正誤表

このたびは SIGNET65455 / 65456 エアホースリールをお買い上げいただき、誠にありがとうございます。本製品付属の取扱説明書の記載に誤りがありました。下記の通り、訂正しお詫び申し上げます。

■2.設置方法

●取付ブラケットベース

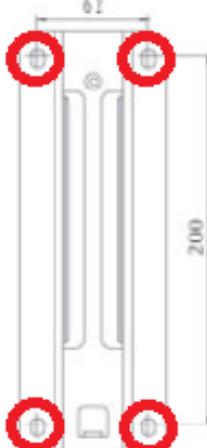
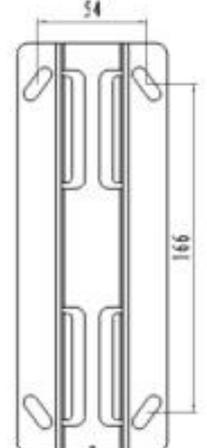
『図①』の記載が以下のとおり変更となります。

誤	正
 <p>サイズ：200X62mm 穴の形状：丸形</p>	 <p>サイズ：166X54 mm 穴の形状：八の字形</p>

●本体側ブラケット

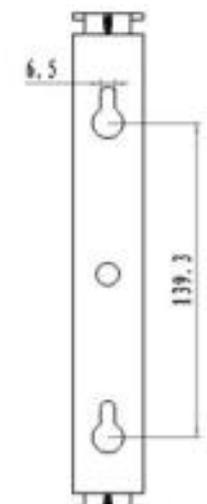
『図②』の記載が以下のとおり変更となります。

誤	正
 <p>サイズ：135 mm</p>	 <p>サイズ：139.3 mm</p>
